**INFORME DE REVISION DE SENDEROS EN ESPACIOS PROTEGIDOS del 1L: Saliencia
PRINCIPADO DE ASTURIAS**

FICHA DEL SENDERO: RUTA DE LOS LAGOS

**Nombre del Sendero: RUTA DE LOS LAGOS
Nº y Data del Sendero: PR.AS 15
Concejo donde se desarrolla SOMIEDO
Localidad de Inicio: Valle de Lago
Fecha visita del Técnico evaluador : 24 Junio 2004**

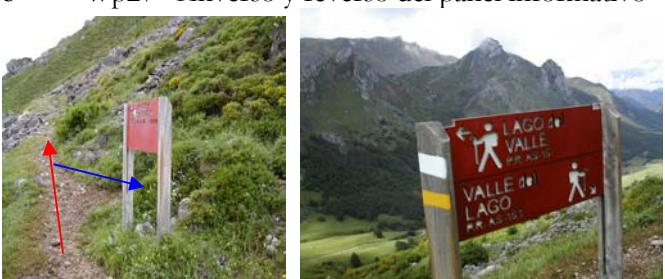
La señalización con pintura, al respecto comentar que se ha vuelto a reseñalizar toda la ruta con pintura de esmalte sintético de exteriores utilizando los colores pertinentes en todos los pictogramas, con el objeto de reparar las deficiencias observadas.

En algunos casos dados la bastedad con que fueron resueltos en su momento tales pictogramas se procedió a repintarlos o crear nuevos pictogramas más de acordes con el entorno
